**Всемирный форум для согласования правил
в области транспортных средств**

Правила № 10 ООН (электромагнитная совместимость)

Предложение по поправкам новой серии 07 к Правилам № 10 ООН (электромагнитная совместимость)

**Представлено экспертом неофициальной рабочей группы
по электромагнитной совместимости***

«Рис. 1

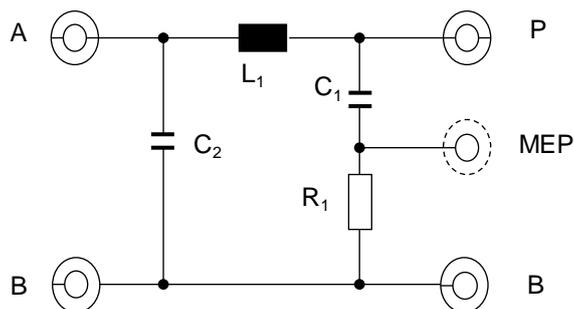
Пункт 1, рис. 1 изменить следующим образом:

«Рис. 3

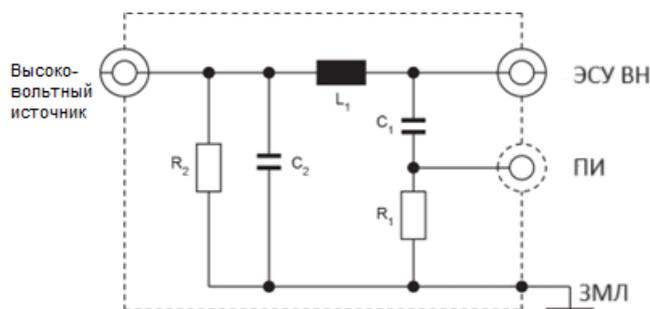
Пункт 2, рис. 3, 4 и 5 изменить следующим образом:

Рис. 4
Пример схемы ЭСС ВН 5 мкГн в общем защитном блоке

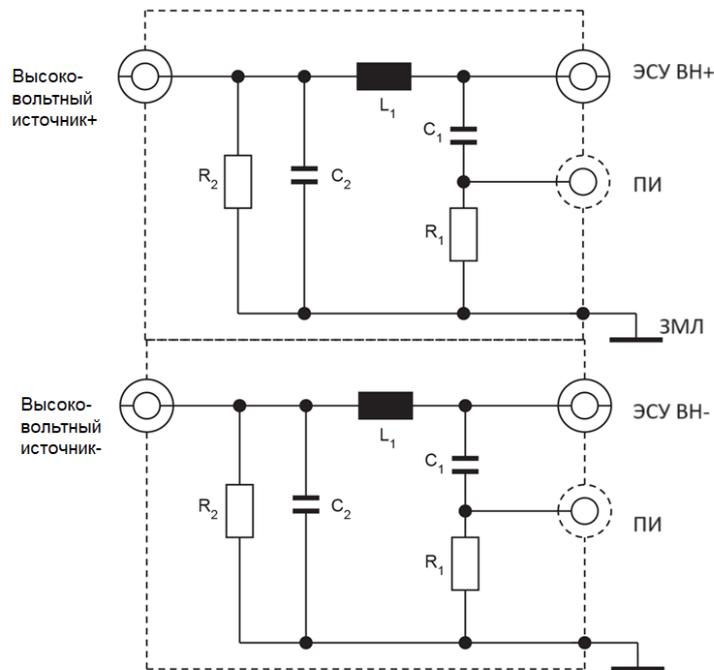
Если неэкранированные ЭСС ВН используются в общем защитном блоке, то между ЭСС ВН должны находиться элементы внутреннего экрана, как показано на рис. 4.

Рис. 5
Согласующая сеть, подключаемая между ЭСС ВН и ЭСУ

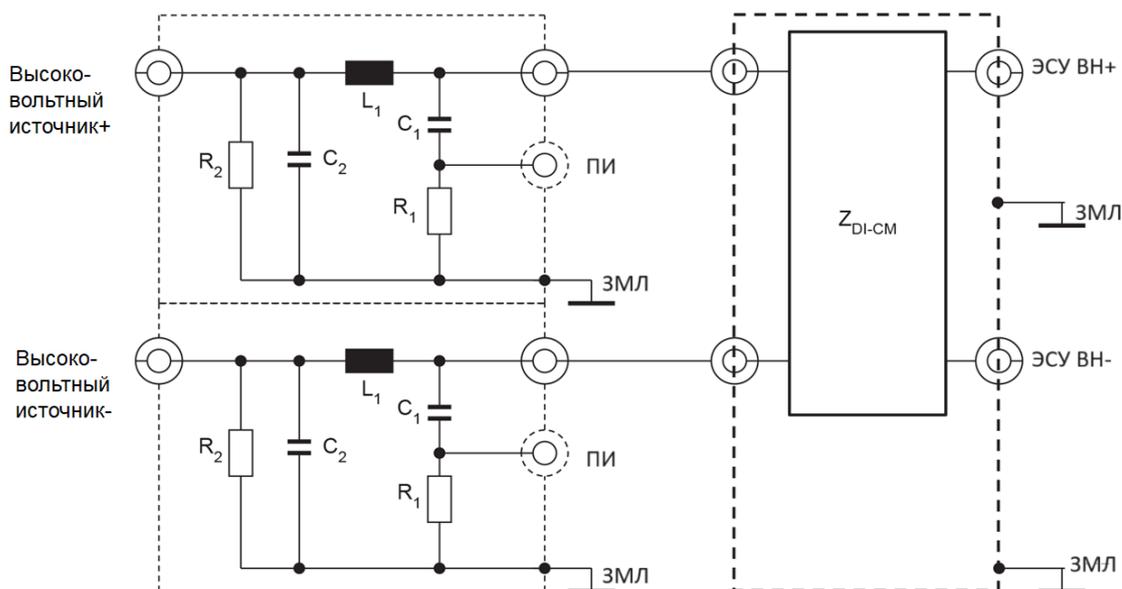
Может использоваться факультативная согласующая сеть для моделирования синфазного/дифференциального сопротивления, которое возникает в ЭСУ, подключенном к высоковольтному источнику питания (см. рис. 5).

Рис. 1
Конфигурация "режим зарядки" для целей приложения 4

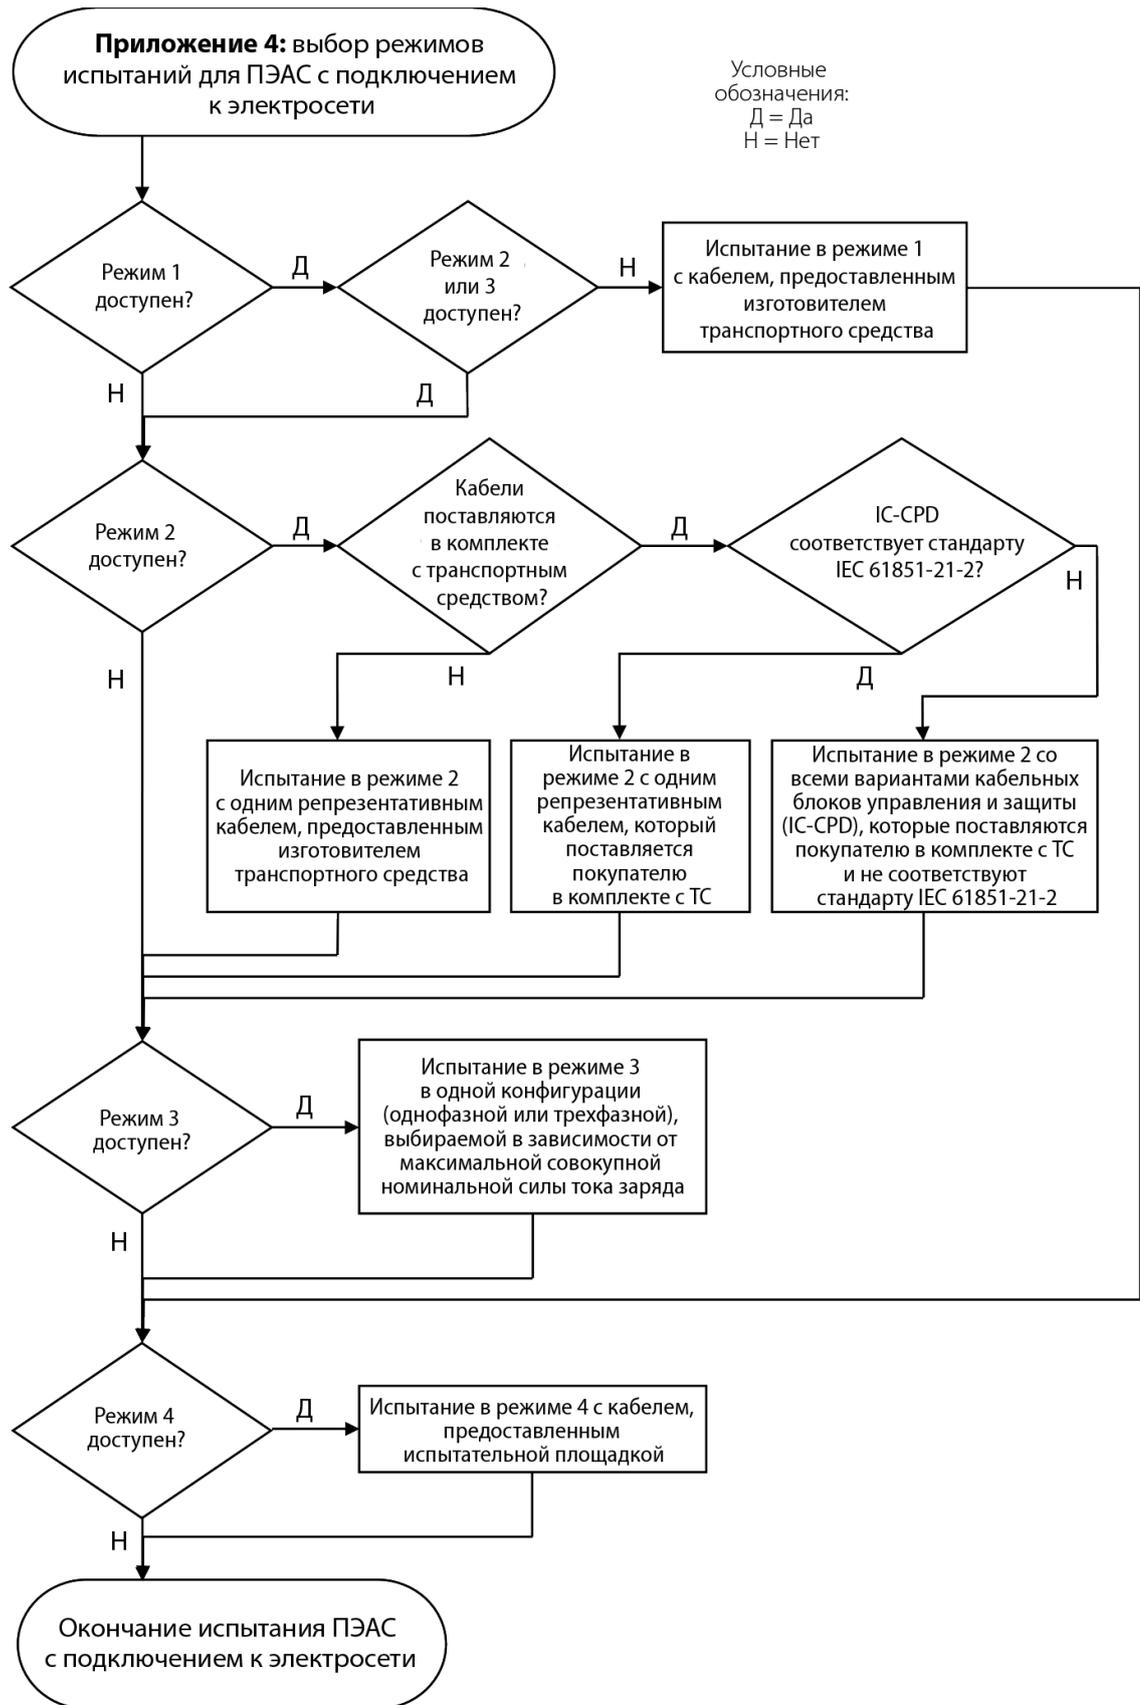
Пункт 2.2 изменить следующим образом:

Транспортное средство испытывают в конфигурации "режим зарядки" (если таковой имеется на транспортном средстве) согласно блок-схеме на рис. 1.

Рис. 1

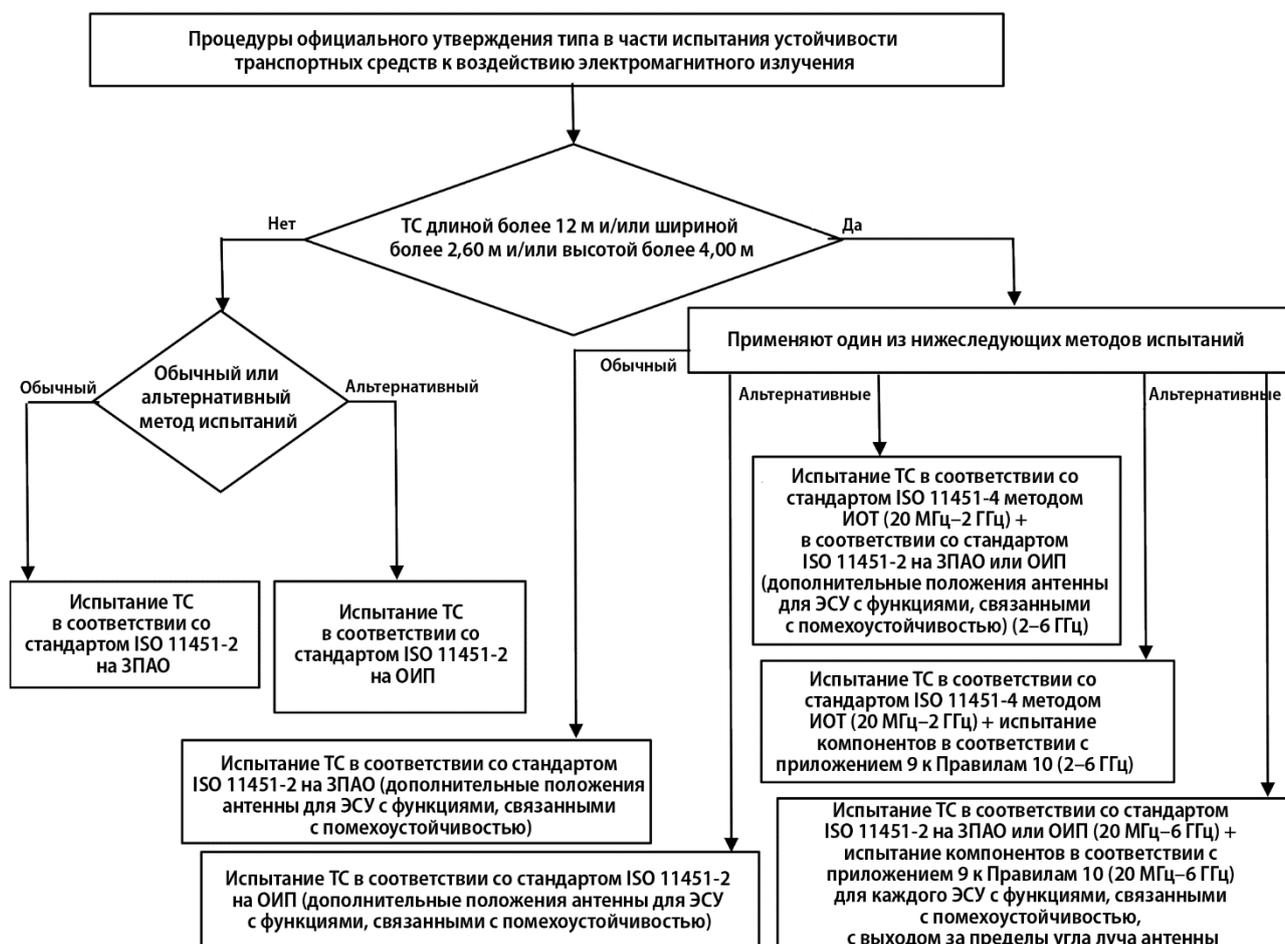
Включить новый пункт 1.4 следующего содержания:

«1.4 Пригодность методов испытаний

Рис. 2
Конфигурация "режим зарядки" для целей приложения 6»

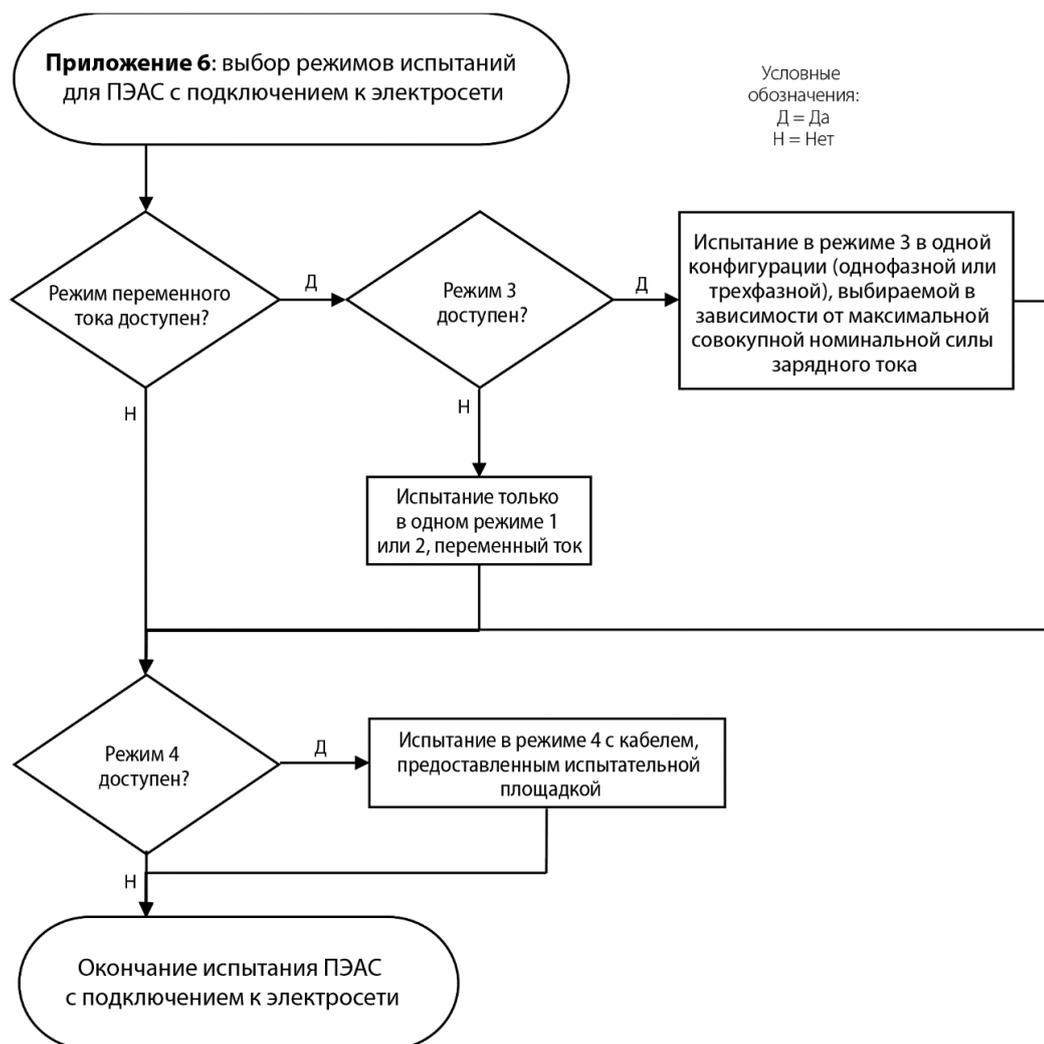
Пункт 2.2.1.1 изменить следующим образом:

Транспортное средство испытывают в конфигурации "режим зарядки" (если таковой имеется на транспортном средстве), согласно блок-схеме на рис. 2.

Рис. 1
Конфигурация "режим зарядки" для целей приложения 11]

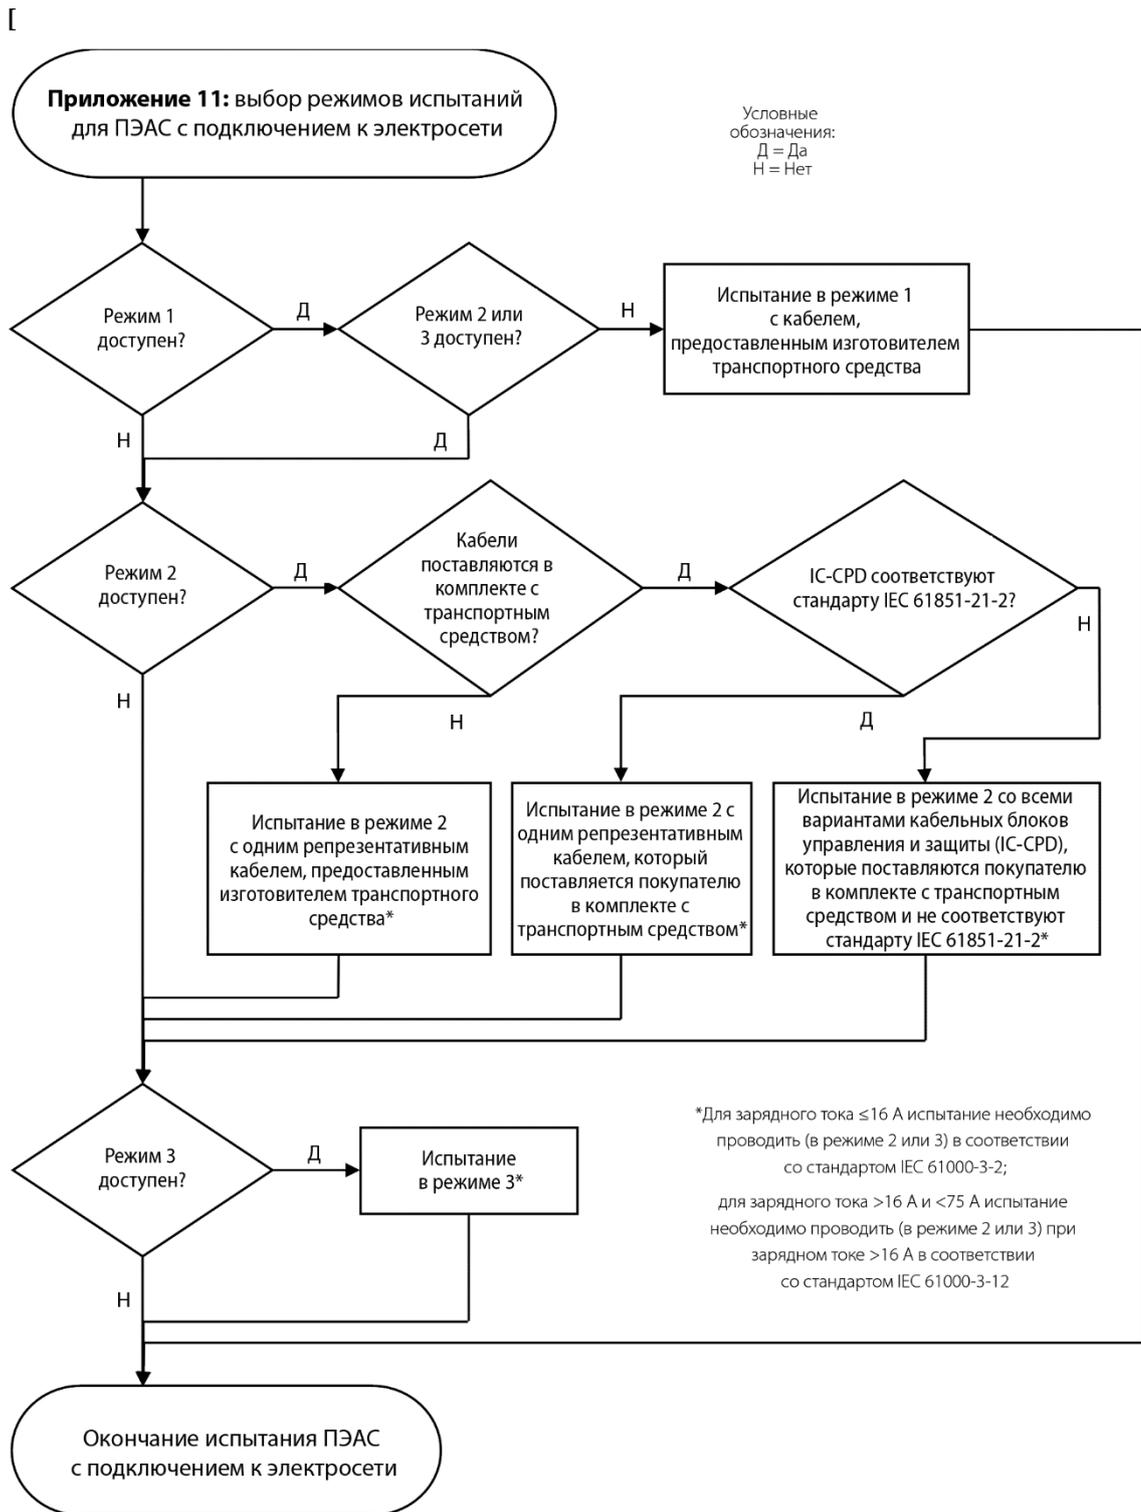
Транспортное средство испытывают в конфигурации "режим зарядки" (если таковой имеется на транспортном средстве), согласно блок-схеме на рис. 1.

«Рис. 1b

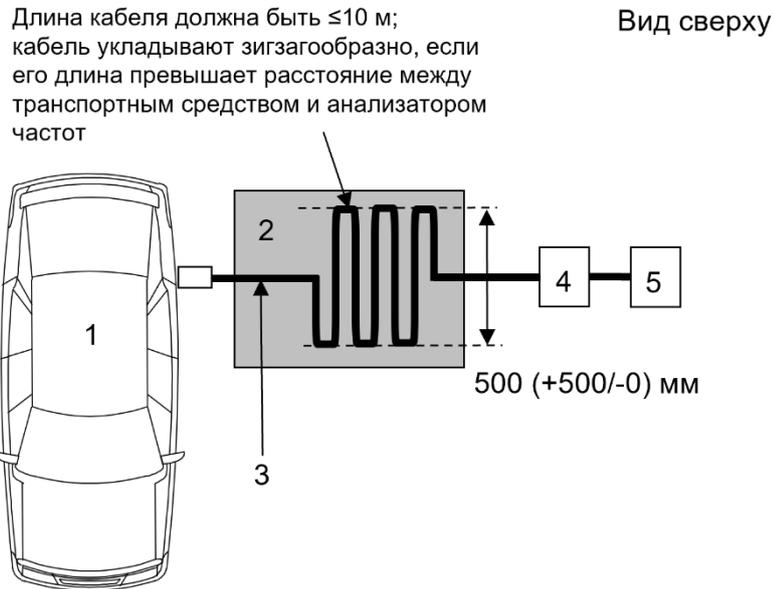
Рис. 1b изменить следующим образом:

«Рис. 1d

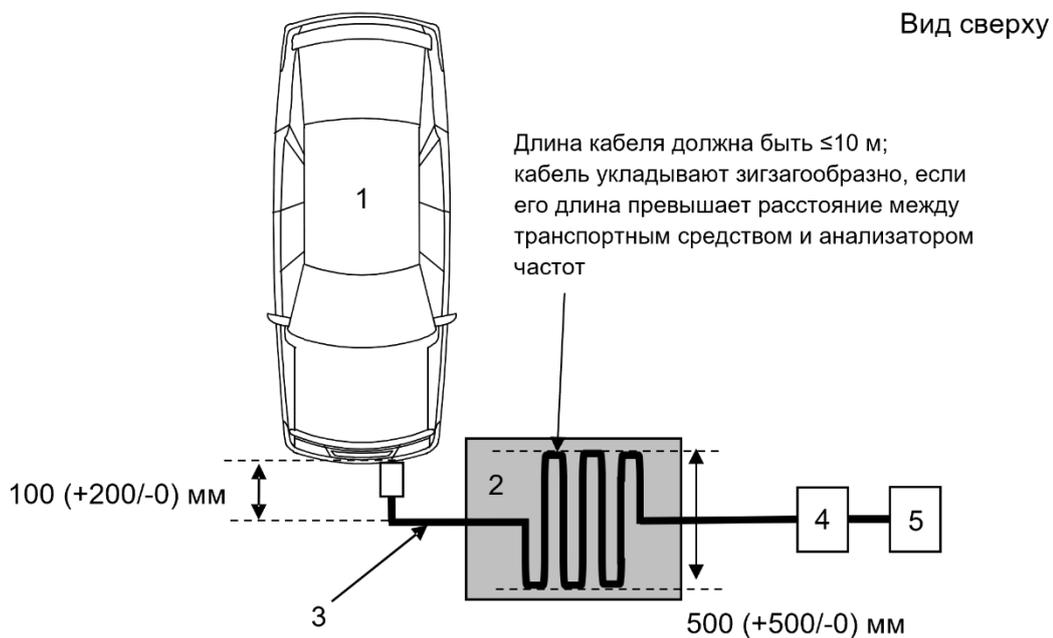
Рис. 1d изменить следующим образом:

Рис. 1
Конфигурация "режим зарядки" для целей приложения 12]

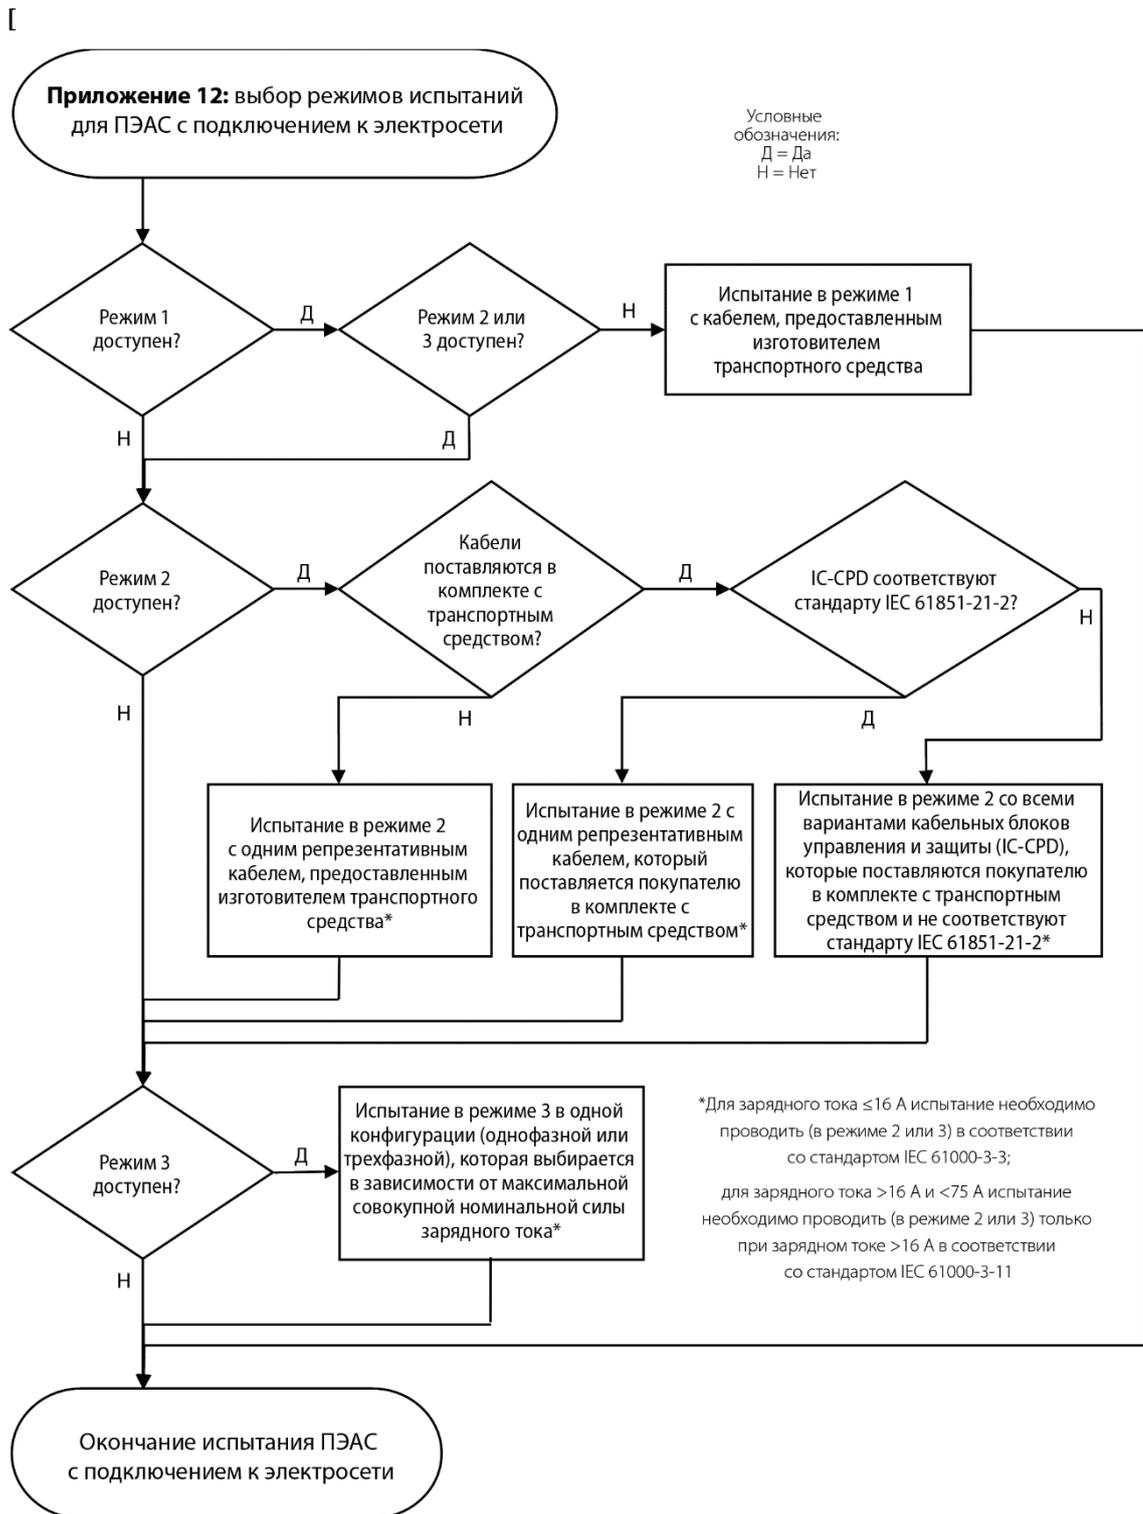
Транспортное средство испытывают в конфигурации "режим зарядки" (если таковой имеется на транспортном средстве), согласно блок-схеме на рис. 1.

«Рис. 1b

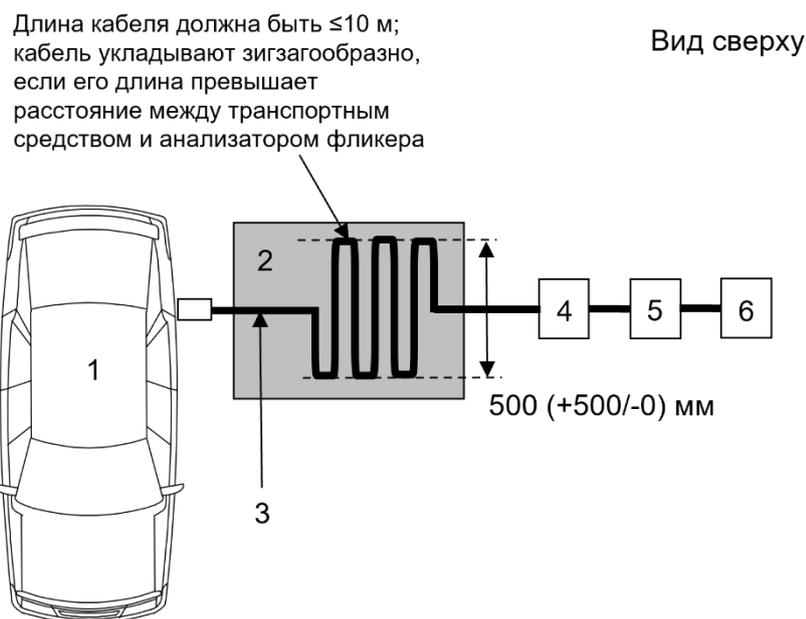
Рис. 1b изменить следующим образом:
